変 更 前	変 更 後	変 更 理 由																											
<p style="text-align: center;">参考資料-2</p> <p style="text-align: center;">雨水処理設備等の散水設備について</p> <p>(中略)</p> <p><u>1. 基本設計</u></p> <p><u>1.1 設置の目的</u></p> <p>汚染水タンクエリアの堰内に溜まった雨水のうち、その放射能濃度が排水基準を満足した液体を構内散水することを目的とする。図-1に散水設備概略図を、図-2に散水箇所概略図を示す。</p> <p><u>1.2 設計方針</u></p> <p><u>仕様</u></p> <p><u>a. 散水ポンプ (完成品)</u></p> <p>台 数 9台</p> <p><u>b. 散水ラインポンプ (完成品)</u></p> <p>台 数 16台</p> <p style="text-align: center;">表1 主要配管仕様</p>

図-2 散水箇所概略図(2/2)【雨水回収タンク】

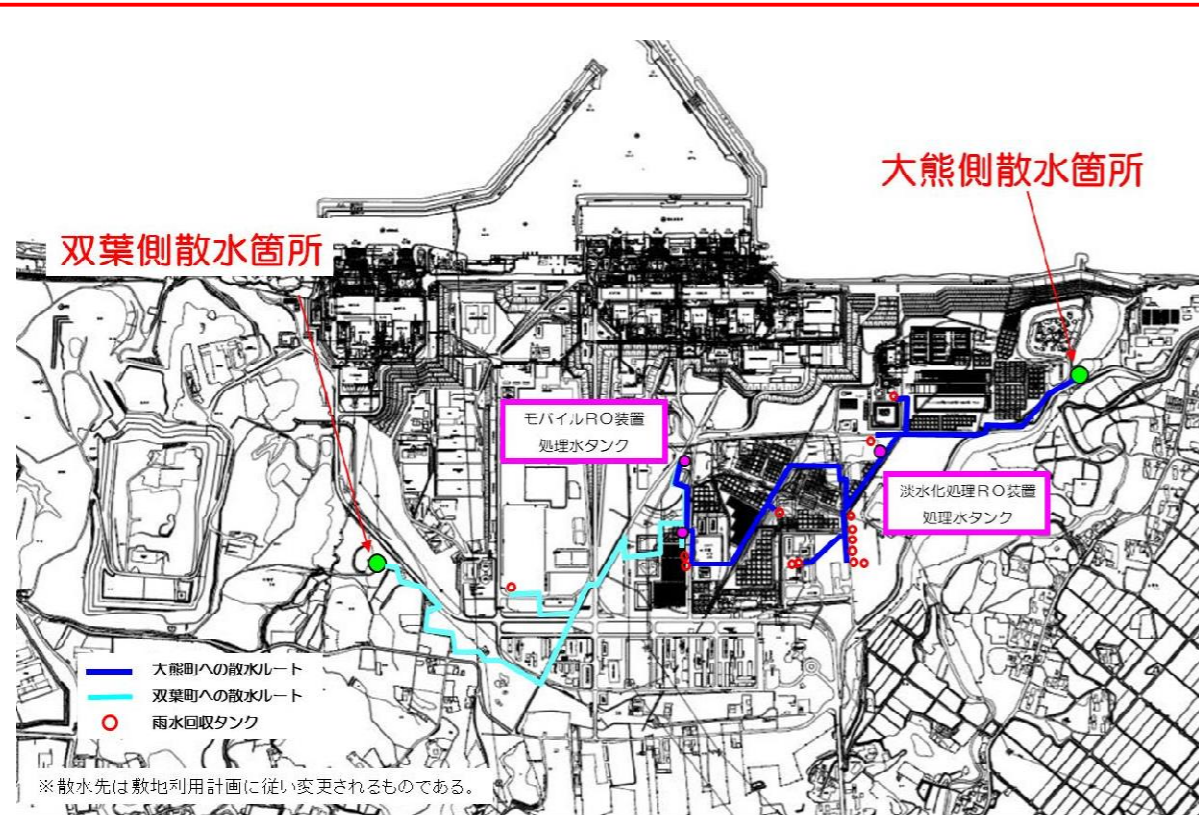
削除

記載の削除
